改善箇所説明図

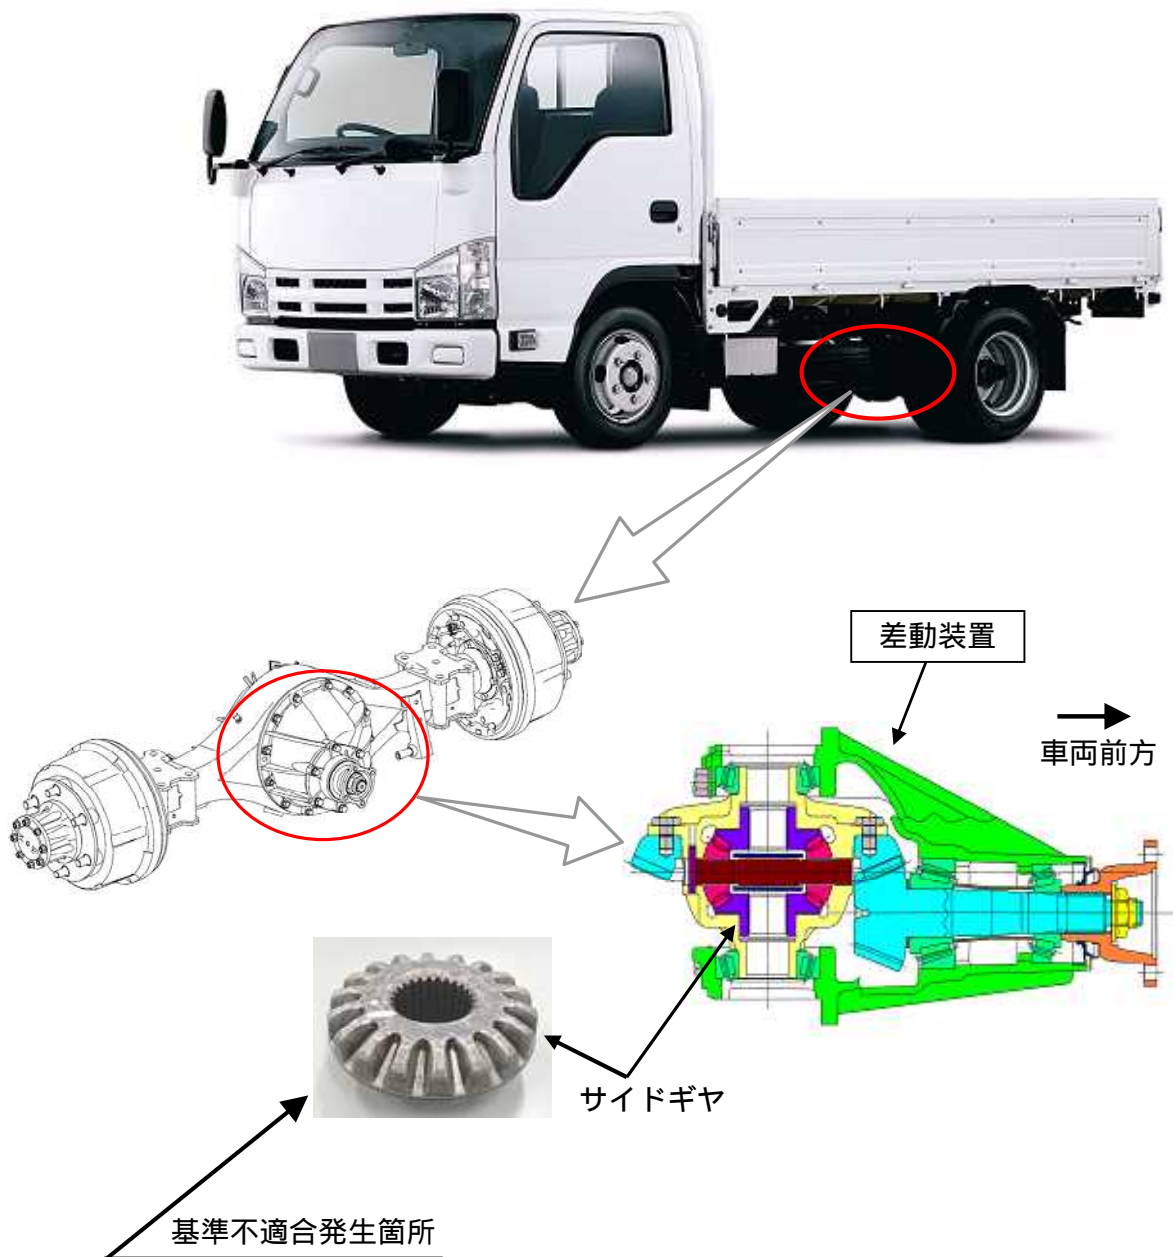
トラックの差動装置において、サイドギヤの製造工程における浸炭処理が不適切なため、硬度が低下しているものがある。そのため、そのまま使用を続けると、当該ギヤの歯が折損して異音が発生し、最悪の場合、全歯が折損し走行不能に至るおそれがある。

改善の内容： 全車両、良品のギヤを組み込んだ差動装置に交換する。

識別： 差動装置側面に黄色ペイントを塗布する。
